Notatka bezpieczeństwa

Nazwa produktu: Biolox OPTION Ceramiczne głowy kości udowej

Identyfikator FSCA: FA-2011-04

Rodzaj działania: Powiadomienie o aktualizacji Instrukcji użycia (IFU)

Ryciny 1.1 do 1.3: Nietolerowane deformacje gwintu stożkowego:

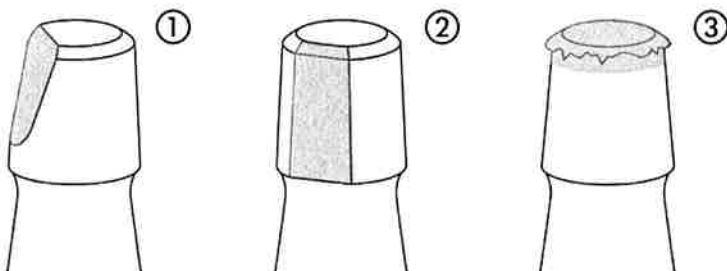
Ostrzeżenie: W przypadku, gdy dopasowanie zestawu ceramicznej głowy kości udowej i gwintu stożkowego trzpienia jest możliwe tylko z użyciem nacisku z powodu zarysowań lub zniekształceń większych niż 0,25 mm, zestawu BIOLOX OPTION nie można stosować.

***OSTRZEŻENIE:** Zestaw ceramicznej głowy kości udowej BIOLOX OPTION może być montowany wyłącznie za pomocą nowych gwintów stożkowych lub używanych gwintów stożkowych z nieznacznymi śladami wynikającymi z rozłączania głowy/trzpienia i/lub do stopnia 3 zgodnie z opisem Goldberga (odbarwienie powierzchni gwintu lub zmatowienie lub <10% powierzchni gwintu zawiera czarne pozostałości, wgłębienia lub inne oznaki porysowania; liczne pasma śladów korozji czarnej lub pojedyncze pasmo obejmujące więcej niż trzy linie maszynowe). (Goldberg i wsp. "A Multicentric retrieval study of the taper interfaces of a modular hip Prostheses" Clin. Orthop.401: 149-161:2002).

- ryc. 1.1 skrzywienie gwintu stożkowego; deformacja nietolerowana
- ryc. 1.2 gwint stożkowy szeroko nacięty; deformacja nietolerowana
- ryc. 1.3 zgniecenie gwintu stożkowego; deformacja nietolerowana

Usuwanie głowy i kontrola gwintu trzpienia

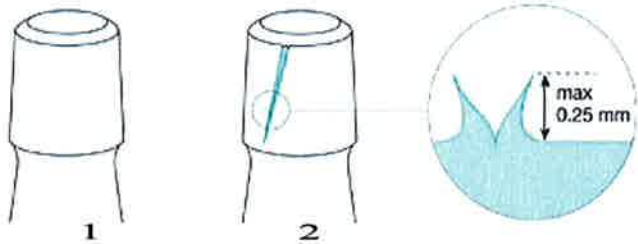
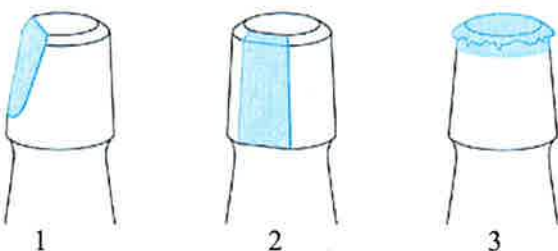
- W przypadku zabiegu rewizyjnego ekstrahować pozostającą głowę kości udowej (i adapter, jeśli dotyczy) za pomocą właściwego narzędzia do ekstrakcji w celu uniknięcia niepotrzebnego uszkodzenia gwintu trzpienia.
- Kontrola gwintu trzpienia i decyzja:
 - Nieuszkodzony gwint (patrz ryc. 1)
 - Stan tolerowany z zarysowaniami i zniekształceniami mniejszymi niż 0,25 mm (patrz ryc. 2)

- Stan nietolerowany (patrz ryc. 3 do 5)
- W takich warunkach zestawów głowy *BIOLOX OPTION* nie stosować!

- W przypadku zabiegu rewizyjnego ekstrahować pozostającą głowę kości udowej (i adapter głowy, jeśli dotyczy) za pomocą właściwego narzędzia do ekstrakcji w celu uniknięcia niepotrzebnego uszkodzenia gwintu stożkowego trzpienia.
 - Kontrola gwintu stożkowego trzpienia i decyzja:
 - Stan tolerowany: używany gwint stożkowy trzpienia z nieznacznymi śladami wynikającymi z rozłączania głowy/trzpienia i/lub do stopnia 3 zgodnie z opisem Goldberga (odbarwienie powierzchni gwintu lub zmatowienie lub <10% powierzchni gwintu zawiera czarne pozostałości, wgłębienia lub inne oznaki porysowania; liczne pasma śladów korozji czarnej lub pojedyncze pasmo obejmujące więcej niż trzy linie maszynowe).
 - Nietolerowane deformacje gwintu stożkowego trzpienia (patrz ryc. 1 do 3)
- W takich warunkach zestawów głowy *BIOLOX OPTION* nie stosować!

Ryc. 1 skrzywienie gwintu stożkowego trzpienia, deformacja nietolerowana
 Ryc. 2 gwint stożkowy trzpienia szeroko nacięty, deformacja nietolerowana
 Ryc. 3: zgniecenie gwintu stożkowego trzpienia, deformacja nietolerowana
